MEMORANDO DSH-437-2023

ASUNTO : Criterio técnico sobre el Estudio de Impacto Ambiental
Categoría II mediante Informe técnico DSH-030-2023

INFORME TÉCNICO No. DSH-030 -2023

COMENTARIOS TÉCNICOS AL EIA DEL PROYECTO DENOMINADO
“EL REMANSO”

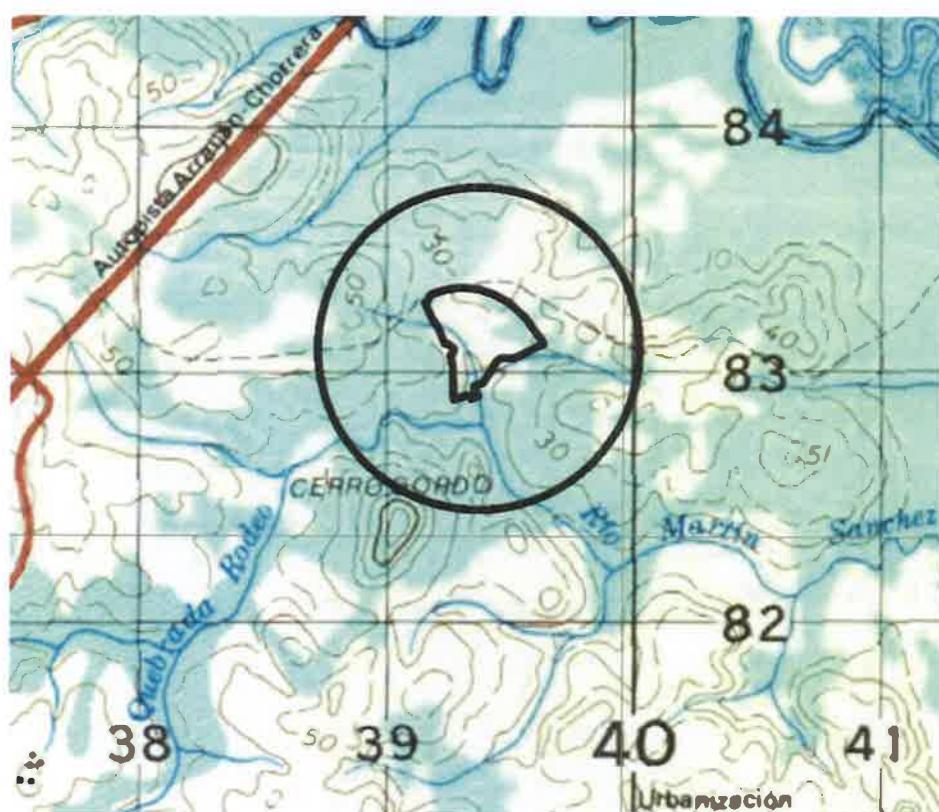
A pesar de que el estudio hace mención del cuerpo de agua (quebrada sin nombre), y que aseguran protegerán, dicho cuerpo hídrico aparece en el mapa presentado en la página 222, y le realizan un análisis de calidad de agua superficial cuyos resultados presentan en la página 239, el plano arquitectónico del complejo residencial de la página 195 no presenta las zonas de protección hídricas de esta quebrada sin nombre.

1. Presentar planos de zonas de protección hídricas cumpliendo con la legislación aplicable. Texto Único de la Ley 41 de 1 de julio de 1998, General de Ambiente de la República de Panamá, Titulo III, Capítulo VI relacionada al Recursos Hídricos, artículos 66 al 70. Ver mapa adjunto.
2. Presentar medidas de conservación y mitigación para los impactos ambientales que generen las actividades en vías de la conservación del recurso hídrico dentro del polígono como lo plantea el estudio de impacto ambiental en su página 52.
